Erläuterungen (öffentlich)

4. Neubau eines Kombibades; hier: Aktualisierung der Entwurfsplanung nach Beteiligung der Öffentlichkeit; Beschluss

Kombibad Ilvesheim

die Vorschläge schon während der Veranstaltung an einem Flipchart zusammengefasst, siehe hierzu auch den abfotografierten Originalmitschrieb:

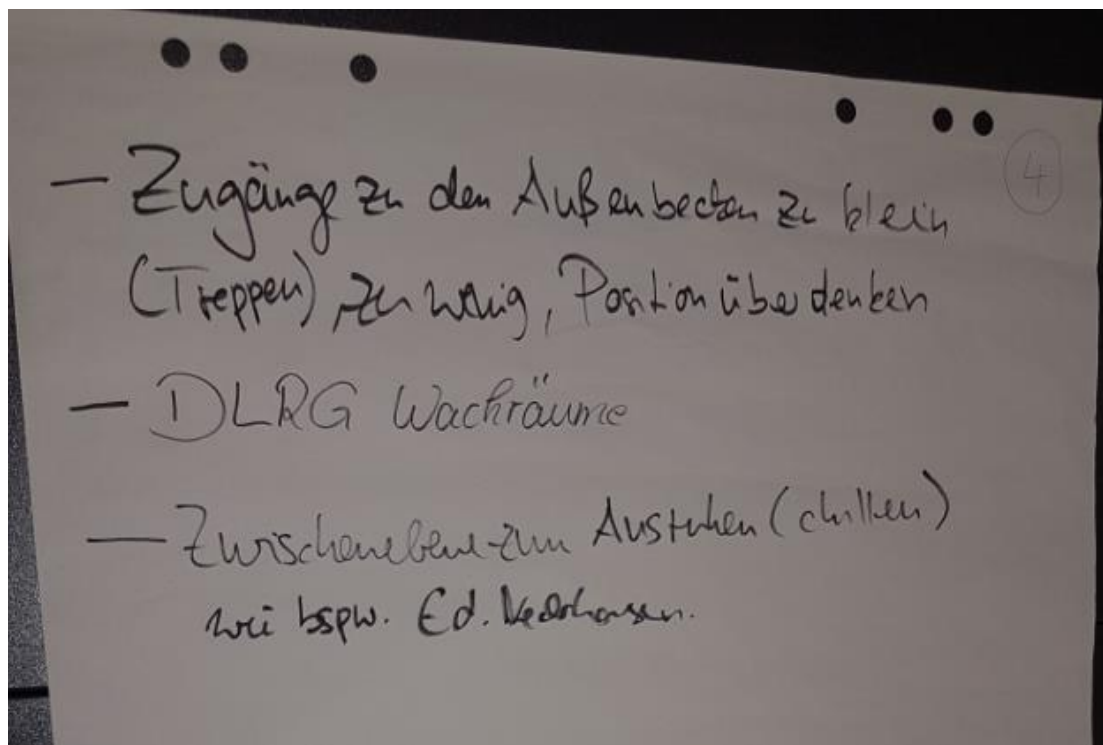
- Kann man sich das Bad leisten?
- Bürger erhebt Fragen aufgrund der abstrakten Kostenschätzung?
- Kein klassisches Kinderlehrbecken
- Einstiegspreisgestaltung / Tarife
- Grundwasserproblematik
- Investitionsprogramm berücksichtigen (z.B. MZH, ...)
- Einschränkung der Attraktivität durch reduzierte Flächen (wegf. Nichtschwimmerbecken)
- Hubboolen gewisse aber hinterfragt (aufällig)
- Was geschieht mit All-Standard Hallenbad
- Bad zu klein
- Edelstahl in Frage gestellt

→ keine Umnutzung des Freibereichs
für Baulplätze

→ Gesamtkonzept mit angrenzender
Station (Umkleide, etc.) //

→ 2 getrennte Außenbecken |

→ Nutzungzeiten auch Ber./stätigen ermöglichen
(ab 7⁰⁰ bis 21⁰⁰)

→ Vergrößerung des Babybecken + Hubbecken |
= Minilehrbecken, dafür Vario becken im
Schwimmerbecken

→ mur attraktives Freibad

→ Beckenbeleuchtung

→ keine Bahnen im Außenbecken,
dafür mehr Attraktivität - für Jugend etc.,

→ keine Massagedüsen => mehr für Sprung / Putzbecken //

Modul 1 – Hallenbad (EG)

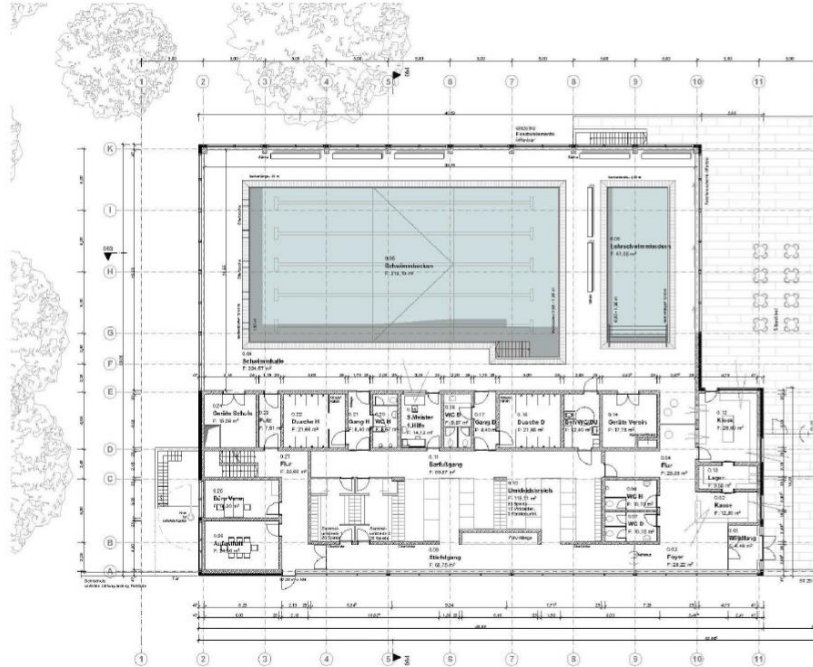
Vergrößerung Kinderbecken:

Das Kinderbecken wurde zum Lehrschwimmbecken und somit von 3,90m x 8,50m (33,15m²) auf 4,70m x 12,50m (58,75m²) vergrößert.

Hubboden im Schwimmbecken:

Hubboden im Lehrschwimmbecken:

Dach mit PV Anlage nachrüstbar:

Nach Rücksprache Statiker, wirkt sich die Anordnung einer flachen PV-Anlage (bis 25 kg/m²) nicht auf die Bewehrung der Stb-Decke über dem Schwimmbad aus.

Dies liegt daran, dass die Bewehrung zur Begrenzung der Rissbreite der Decke wesentlich größer ist, als die statische Bewehrung für die belastete Decke.

Modul 2 – Freibad

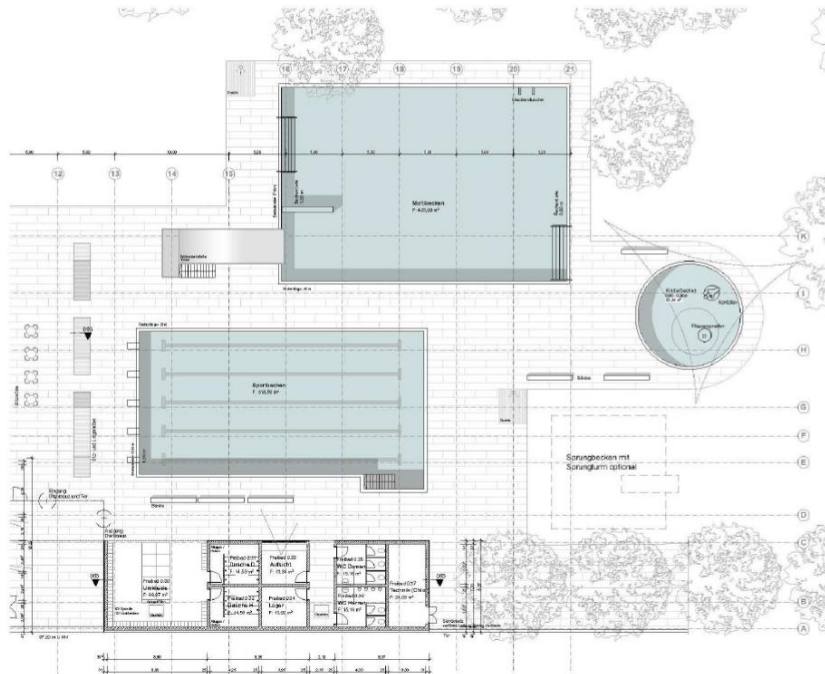
Getrennte Freibecken:

Die Becken im Außenbereich wurden getrennt. Es entsteht somit ein Sportbecken und ein Multifunktionsbecken. Auf die Beckenrundung wurde dafür verzichtet.

Zwei breite Zugangstreppen:

ca. 5.000,00/Treppe

Mehrkosten: ca. 10.000,00 €
